改善箇所説明図

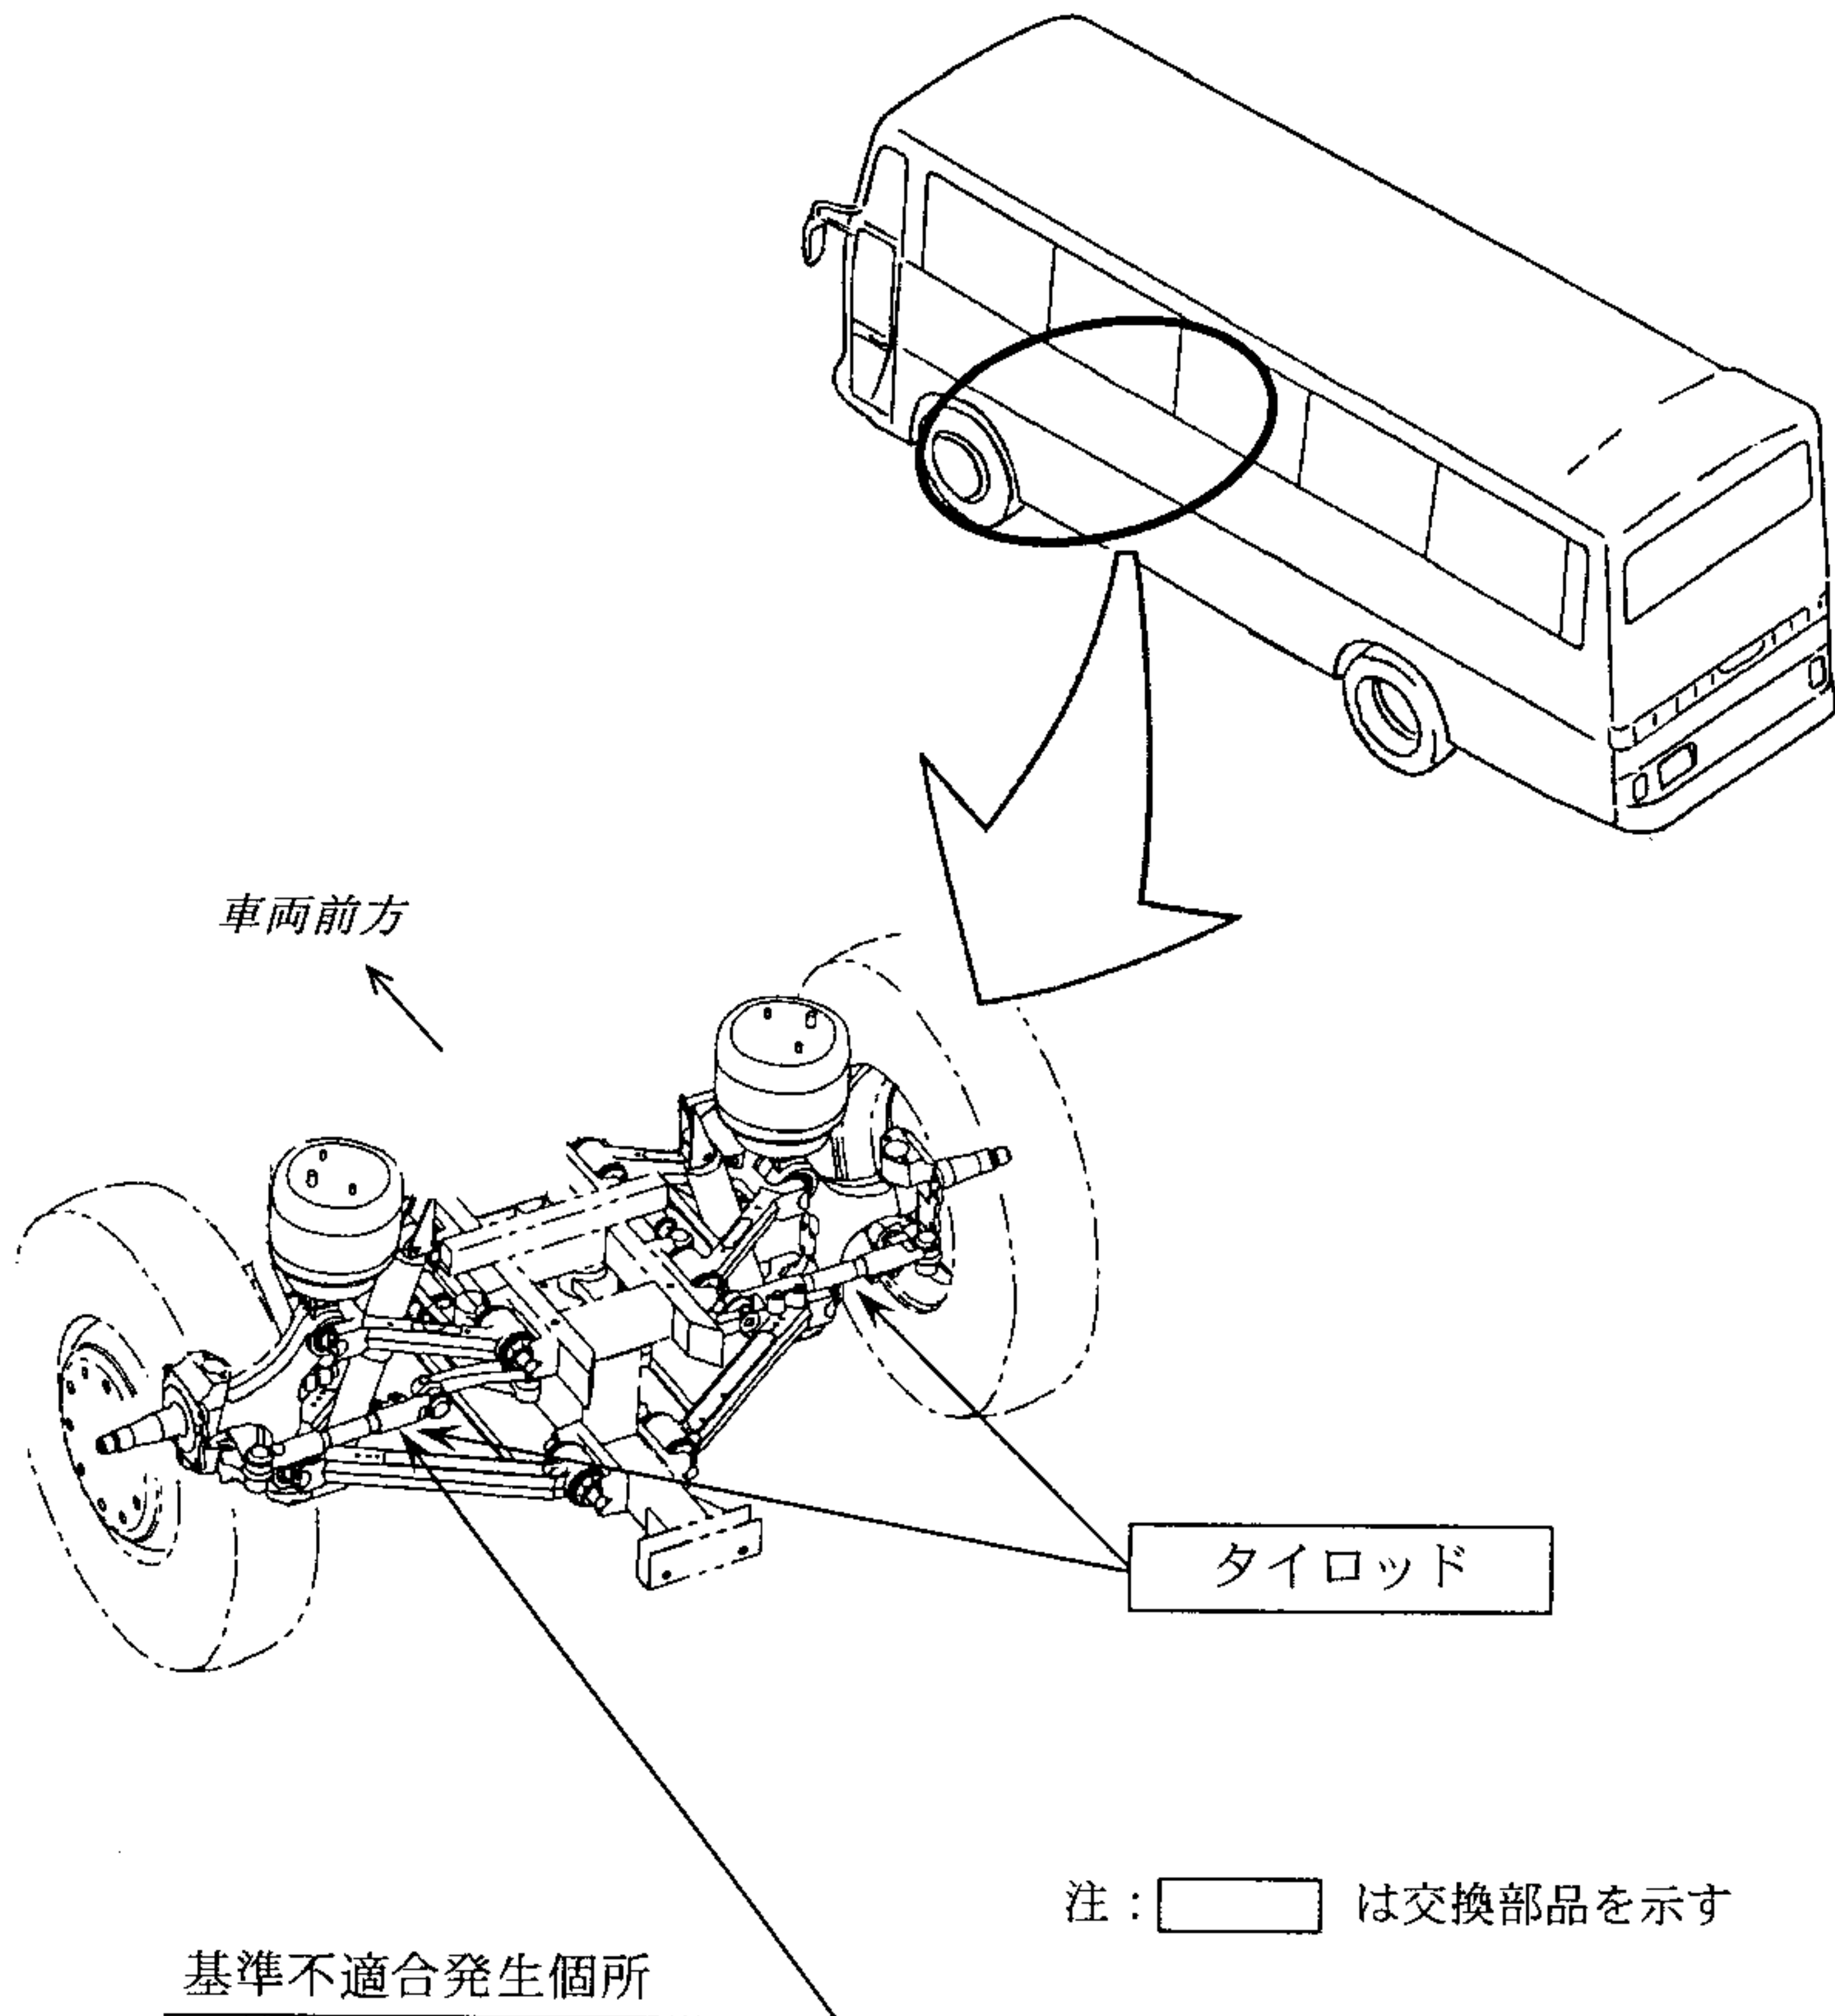
かじ取装置のタイロッドの肉厚に余裕がないため、融雪塩を散布している道路を長年走行している場合には、腐食によりタイロッドの肉厚が減少するものがある。
そのため、最悪の場合、タイロッドが折損して操舵不能となるおそれがある。

全車両、当該タイロッドを対策品と交換する。

識別：ネームプレートの左上側ビス頭部に黄色ペイントを塗布する。
